**PREVOST**

CAMPAGNE DE RAPPEL

CR15-03B

DATE : MARS 2015	SECTION : 23-Accessoires
SUJET :	INSPECTION ET REMPLACEMENT DES EXTINCTEURS MANUELS DE MARQUE KIDDE

Figure 1 : Position habituelle de l'extincteur.

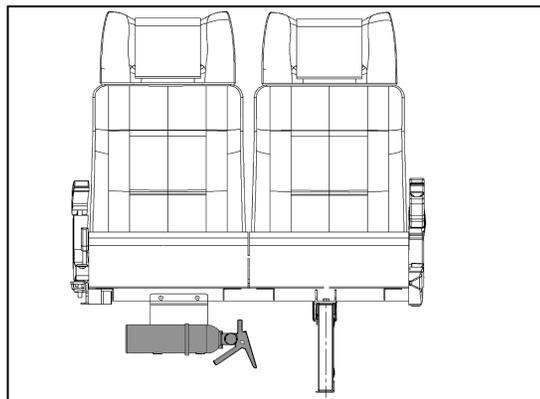
1. Dans les autocars, les deux extincteurs sont habituellement situés sous les sièges de la première rangée dans le véhicule.

S'il s'agit d'un véhicule destiné à la conversion, ils seront situés en arrière du siège conducteur temporaire.

Les véhicules convertis pourraient ne pas avoir ce type d'extincteur selon le convertisseur et les options choisies. L'emplacement précis de l'extincteur sera différent d'un véhicule à l'autre.

2. L'extincteur visé est de marque Kidde de format 2 ½ lb, classe A-B-C avec poignée de plastique, (Fig. 1)

Numéro de pièce Prévost **901360**.

Remplacer l'extincteur. S'assurer que le nouvel extincteur ne fait pas partie de la plage ci-dessus.
